部品入手難に伴う標準仕様変更にかかわる件

件名	部品入手難に伴う標準仕様変更にかかわる件	発行日付	2022 年 1 月
		〒819-0192 福岡県福岡市西区今宿東 1 丁目 1 番 1 号 三菱電機 FA 産業機器株式会社 TEL 092-805-3400

図1 クレーンリモート対応シール

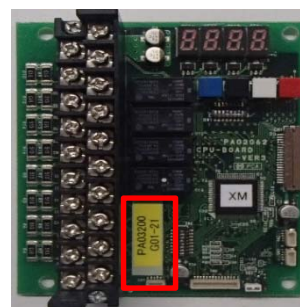
・制御箱に貼り付けているクレーンリモート対応を表すシール(次ページ図 1)は貼付致しません。

・制御箱に貼り付けているクレーンリモート対応を表すシール(次ページ図 1)は貼付致しません。
